Beantwoording op Vooroverleggen voorontwerp PIP reconstructie N598 'De Hut – De Plank'

# Nota van vooroverleg Voorontwerp-inpassingsplan 'Reconstructie N598 De Hut – De Plank'

# Nota van Inspraak Voorontwerp-inpassingsplan 'Reconstructie N598 De Hut – De Plank'

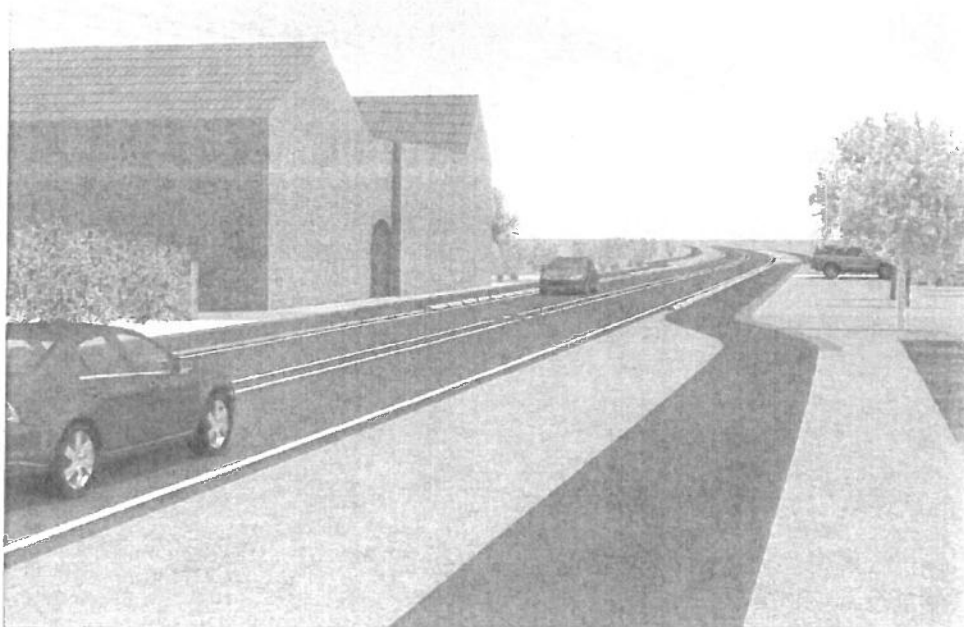
*De hoeve is op circa 1,5 meter van de weg gelegen (zie bijlage 2E). Tussen de hoeve en de weg is een trottoir gelegen van 4-6 tegels. De binnenplaats is bereikbaar via de aan de Planckweg gelegen poort. Deze poort is zodanig in de gevel van de monumentale hoeve gesitueerd dat deze geen mogelijkheid biedt om overzicht te krijgen op de verkeersbewegingen op het geplande fietspad.*

*De hoeve komt uitgestulpt in het wegtracé te liggen. Naar mening van inspreker is dit niet alleen vanuit esthetisch oogpunt onaanvaardbaar, maar ook vanuit het oogpunt van leefbaarheid en woonbeleving van haar bewoners.*

De verkeerssituatie ter plaatse van de poort na aanleg van het fietspad wijzigt in principe niet. Dat wil zeggen daar waar nu fietsers de poort naar de binnenplaats passeren doen zij dit in de toekomstige situatie met (aanliggend) fietspad ook met dien verstande dat fietsers op een breed, door opsluitbanden met de rijbaan gescheiden fietspad, iets verder van de gevel zullen rijden dan in de huidige situatie waar de fietsers op de rijbaan zitten.

De strook van ca. 4-6 tegels blijft gehandhaafd.

In de huidige situatie rijden (brom)fietsers over de rijbaan op een afstand van ca. 1,5 m van de gevel en dus ook langs de poort en langs de in- en uitrit op de hoek van de gevel.

In de nieuwe situatie rijden de (brom)fietsers op een afstand van ca. 2,0 m tot 2,5 m van de gevel maar dan op een fietspad gescheiden met bandjes ten opzichte van de rijbaan en niet op de rijbaan.

Naar onze mening wordt de situatie er beter en veiliger op, zie ook onderstaande 3D-impressie.

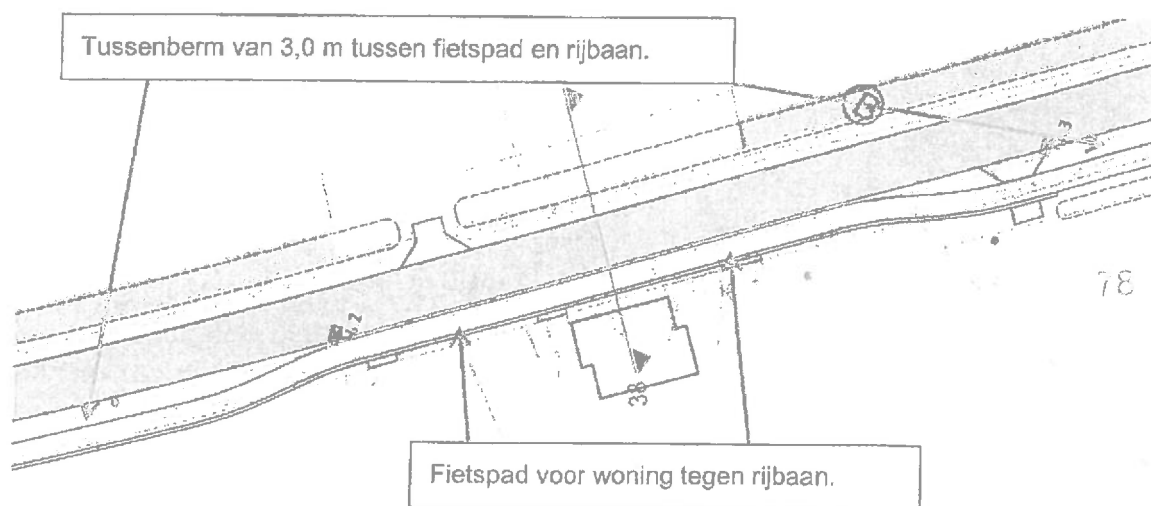
*Voor fietsers is de bocht van Margraten richting het dubbelzijdig fietspad van de N598 onoverzichtelijk. Verzocht wordt de overzichtelijkheid te verbeteren.*

Ter hoogte van de aansluiting van de N598 met de N278 wordt de bocht behoorlijk ruimer gemaakt, hetgeen de overzichtelijkheid ten goede komt en daarmee de veiligheid aanzienlijk verbeterd. Gemaakte opmerking is reeds verwerkt in het uitvoeringsontwerp, het voorliggend inpassingsplan behoeft op dit punt geen aanpassing.
